MUNICIPALIDAD DE SAN PEDRO SULA

ACLARACIÓN No.2

Licitación Pública Nacional
MSPS/GI-13/2020

PROYECTO DE OBRA PÚBLICA: MSPS/GI-13/2020 “RESTAURACIÓN PRIMERA PLANTA Y CONSTRUCCIÓN SEGUNDA PLANTA DE PARQUEOS MERCADO GUAMILITO”

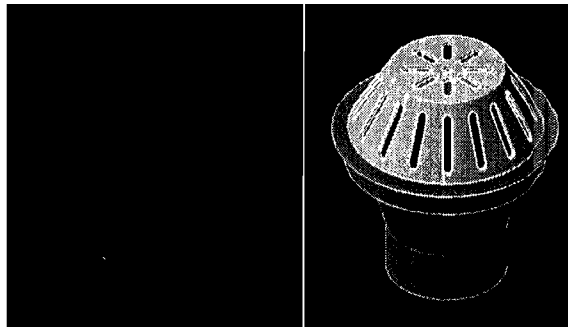
148. En el plano H5-05 canales y bajantes de techo se solicita tubería PVC SDR-41 norma 3034 para bajantes, esto es correcto ya que para esta tubería se necesitara fabricar accesorios?

Respuesta: los accesorios bajo la Norma 3034 se venden en el comercio.
